Pardubický kraj
krajský úřad
odbor dopravy a silničního hospodářství
oddělení silničního hospodářství

Číslo jednací: KUPA-17472/2026-7

Opatření obecné povahy

na silnici I/36 a to umístěním trvalého dopravního značení dle situačních výkresů dopravního značení akce: „I/36 Sezemice obchvat“, které vypracovala společnost Valbek, spol. s r.o., Liberec 3, ze dne 01/2025, č. příloh 8.1, 8.2, 8.3, 8.4, 8.5, 7, 8., č. zakázky 24-UL11-003, a které jsou nedílnou součástí tohoto návrhu stanovení, **s těmito změnami:**

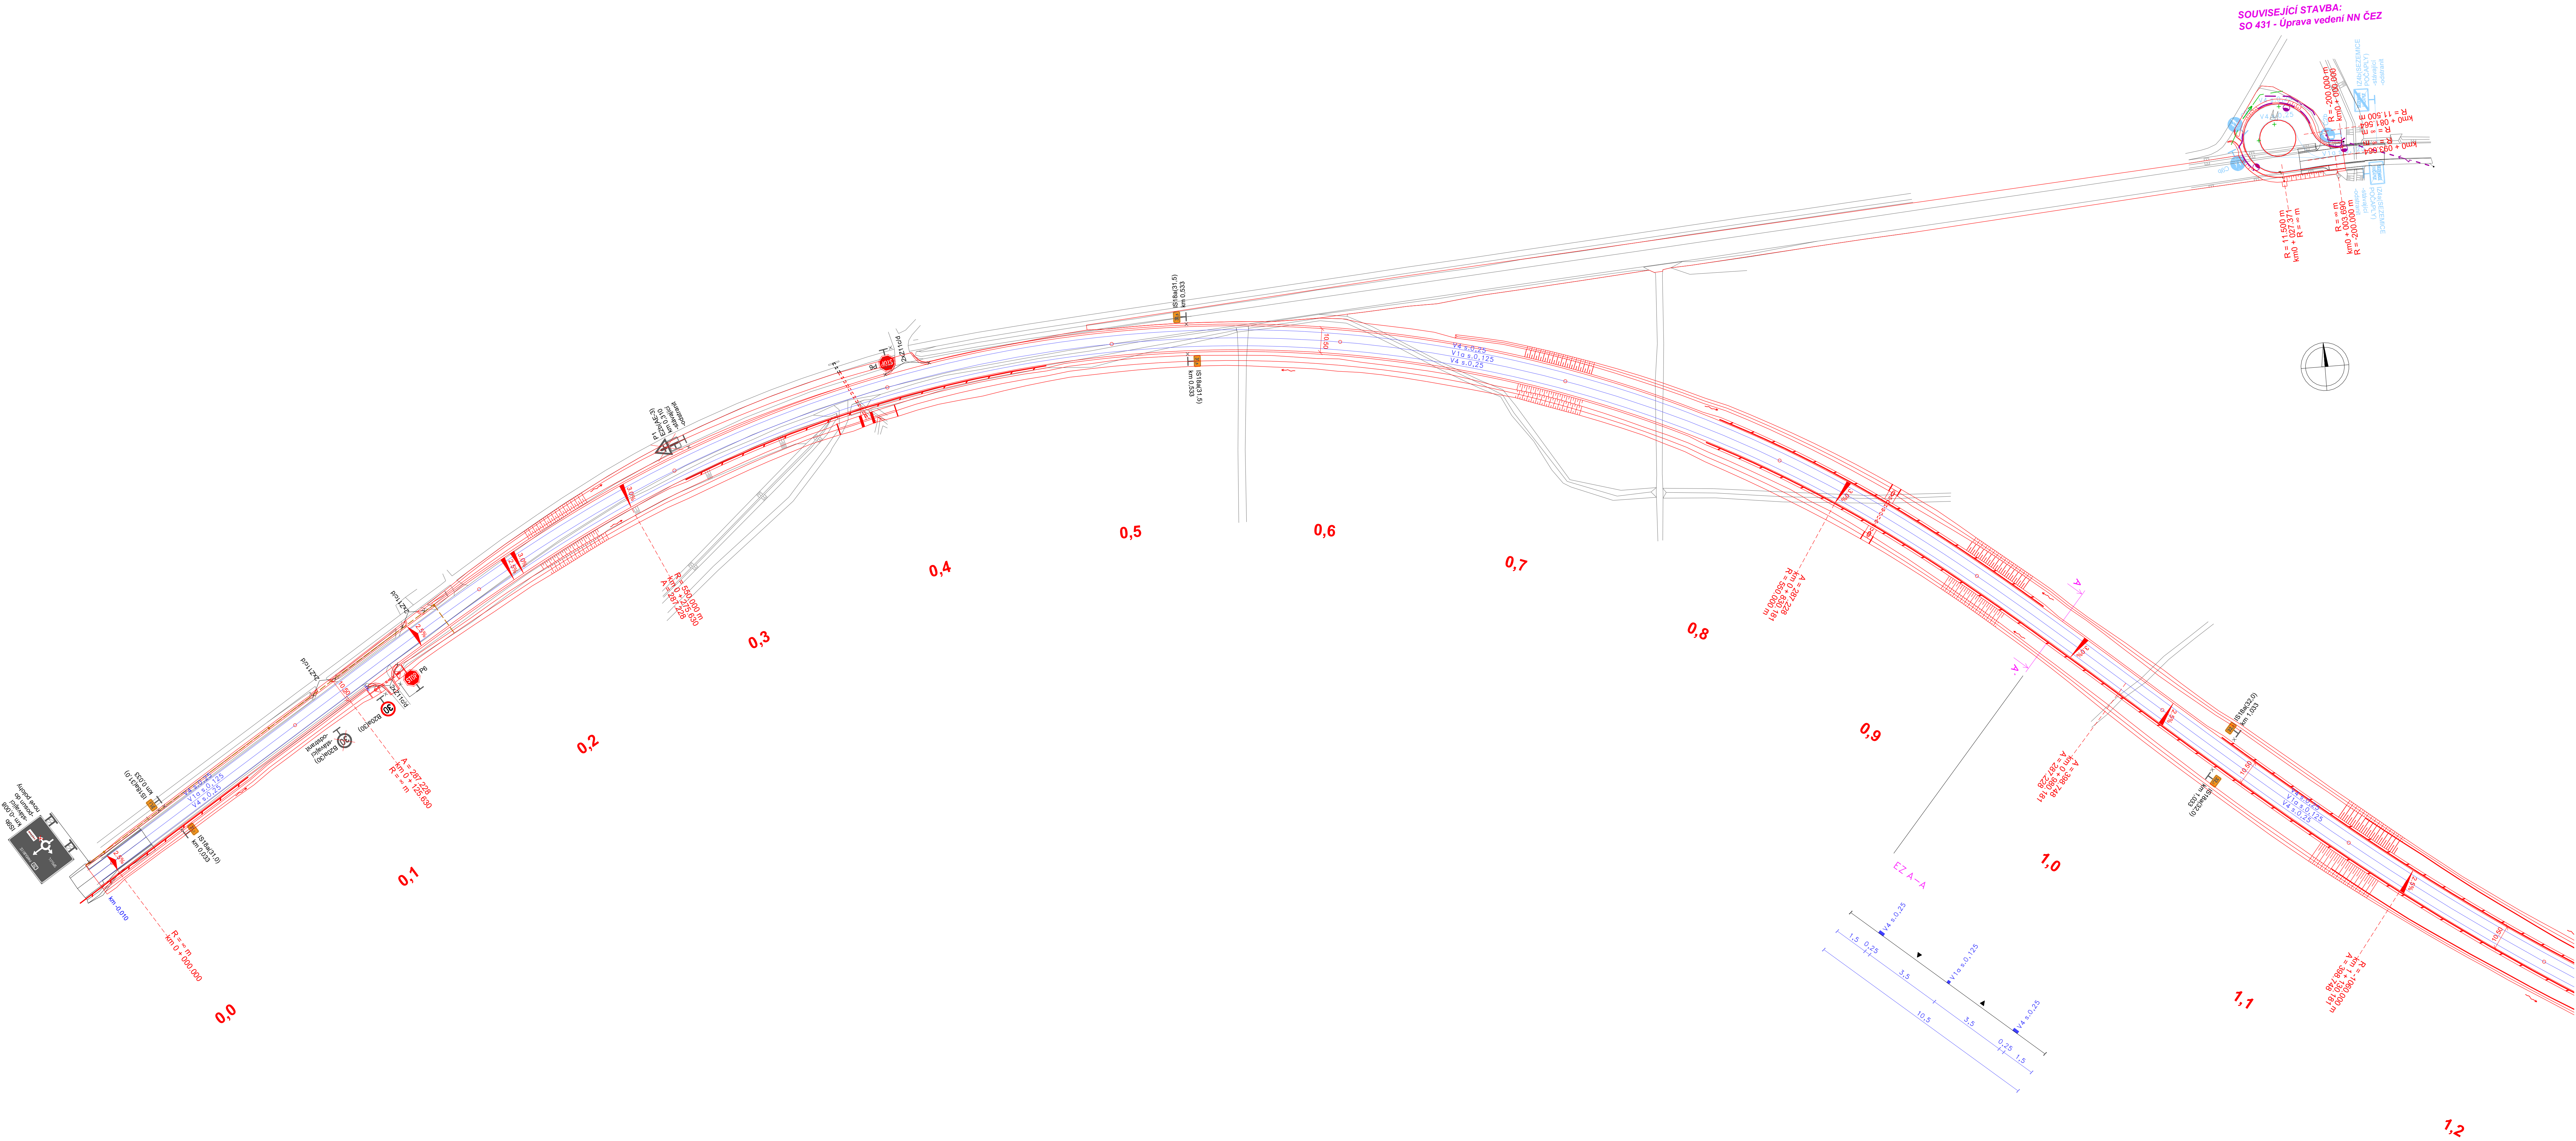
- Na začátku stavby bude stávající VZ č. V3 prodlouženo ve směru na Holice do vzdálenosti cca 20 m před křižovatkou s ul. Bělobranská Dubina. Zároveň bude VZ č. V1a navazovat na VZ č. V1a umístěné za okružní křižovatkou.
- V km 0,11 a km 0,18 nebudou vlevo ve směru staničení stavby umístěny DZ č. Z11c,d.
- Na vyústění účelové komunikace v km 0,14 stavby (ul. Bělobranská Dubina) bude užito DZ č. Z11g.

- V km 0,4 stavby bude místo DZ č. Z11c,d užito DZ č. Z11g.
- Původní DZ č. IS23 bude přemístěno z původní trasy sil. I/36 (úsek Počáply – Pardubice) do km 0,80; 1,05; 1,25 stavby.

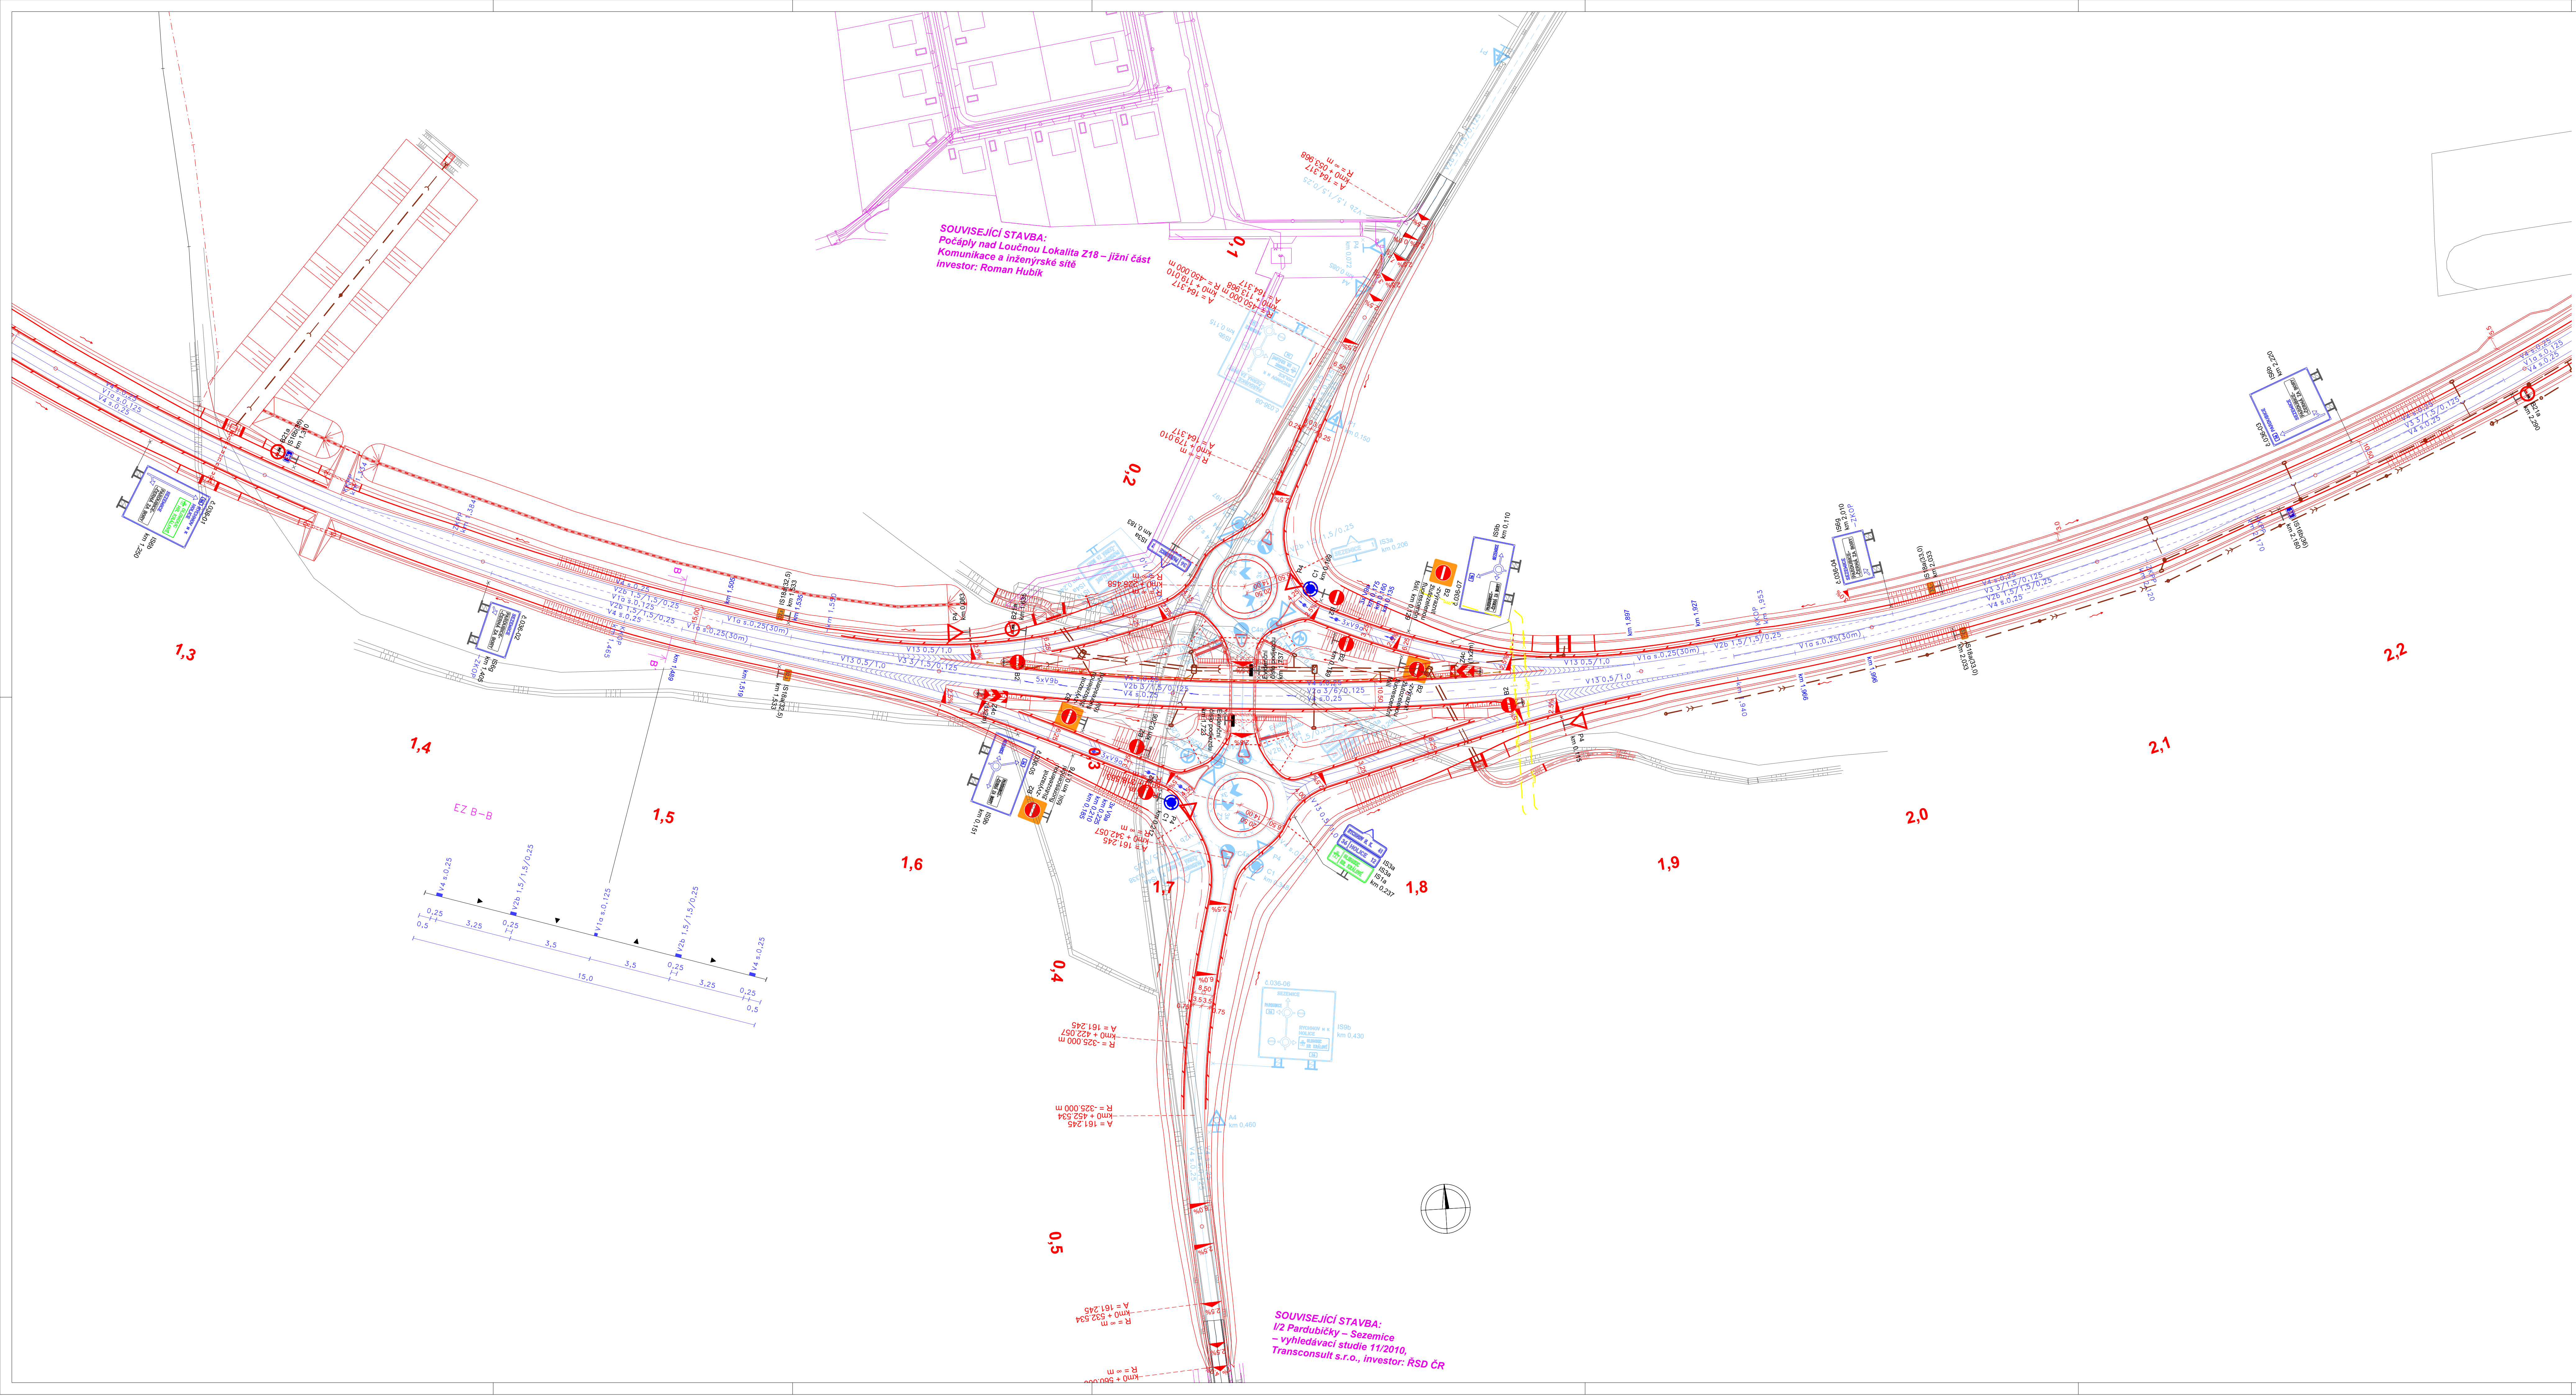
- Původní DZ IS23 „Kunětická hora“ nacházející se za Sezemicemi bude přemístěno do km 2,850 stavby
- V prostoru MÚK se sil. III/2938 bude na sil. I/36 v prostoru celé křižovatky (od začátku odbočovacích pruhů až po konec připojovacích pruhů) umístěna VDZ č. V1a a to v souladu s R 34.

- od km 1,94 stavby do km 2,17 bude umístěna V1a
- od km 2,17 stavby po km 2,47 bude umístěna V3 s možností předjíždění na Pardubice
- od km 2,47 stavby do km 2,63 bude umístěna V3 s možností předjíždění na Holice

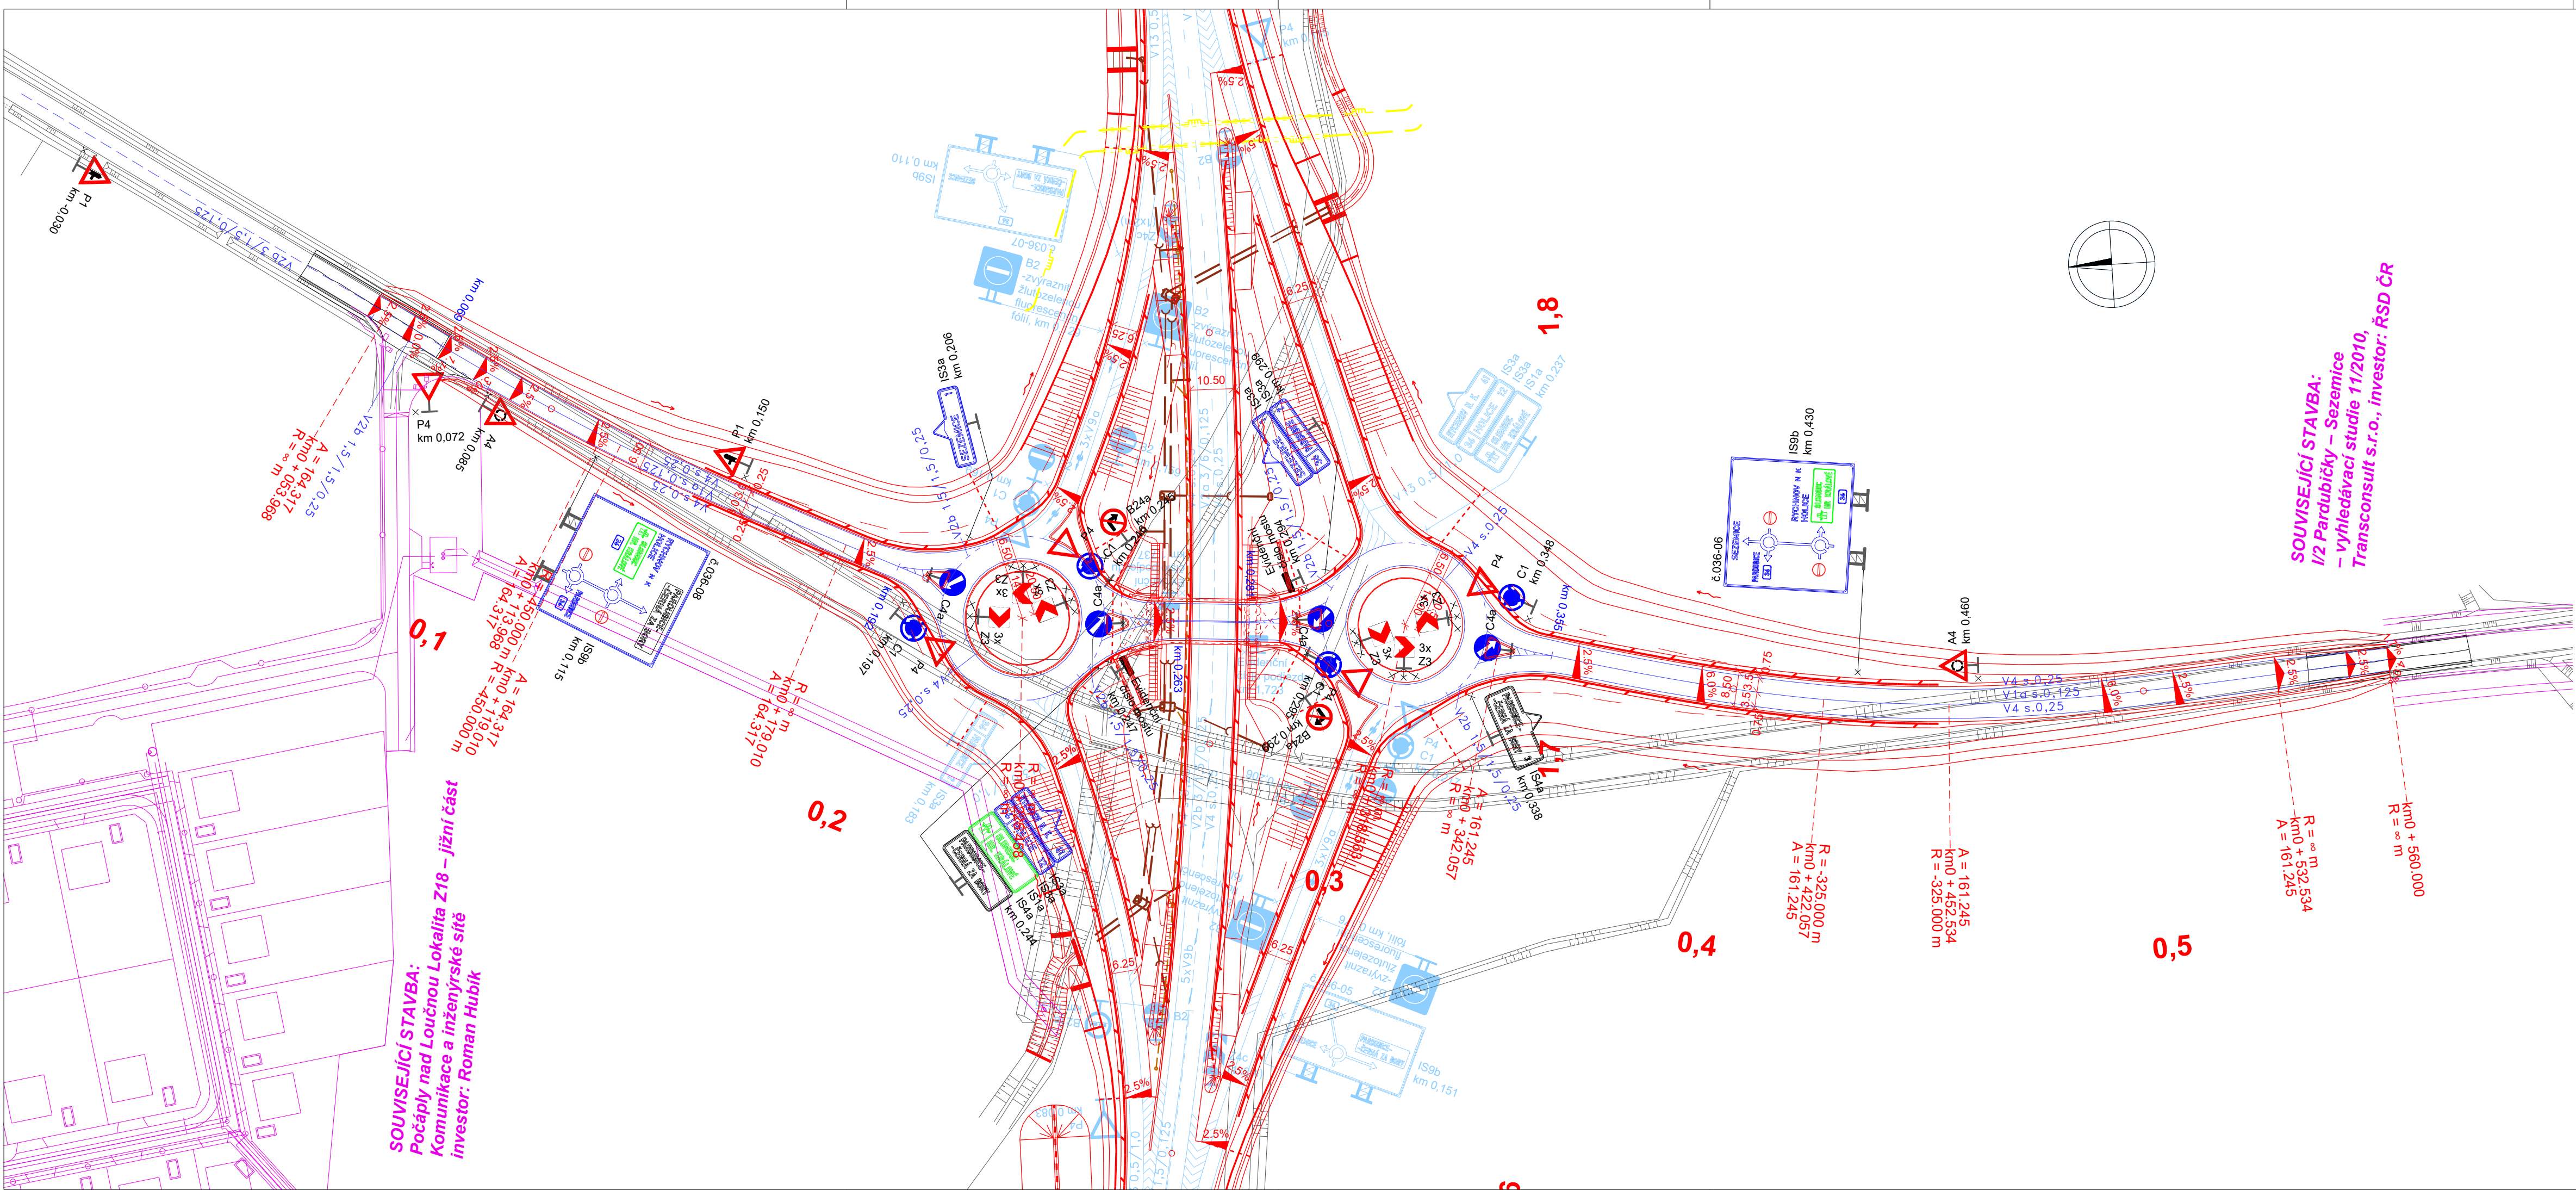
- Umístění B21a bude odpovídat začátku umístění V1a.
- Na sil. III/2938 bude ve směru od Sezemic odstraněna DZ A4. Ve směru od Staročernska bude DZ A4 oddálena do vzdálenosti 200 m od okraje okružního pásu.

- Na sil. III/2938 před okružními křižovatkami, ve směru od Sezemic a Staročernska, bude provedeno postupné zhuštění směrových sloupků v délce 150 m - 2x vzdálenost 30m, 2x vzdálenost 20m a následující směrové sloupky budou umístěny po 10m. Bude doplněna VDZ č. V18 „Optická psychologická brzda bez akustického efektu“ v provedení dle TP 133 obr. 51 a to ve směru od Staročernska. Bezprostředně před okružní pás bude doplněno VDZ V15 – symbol P4 a to ve směru od Sezemic a Staročernska.
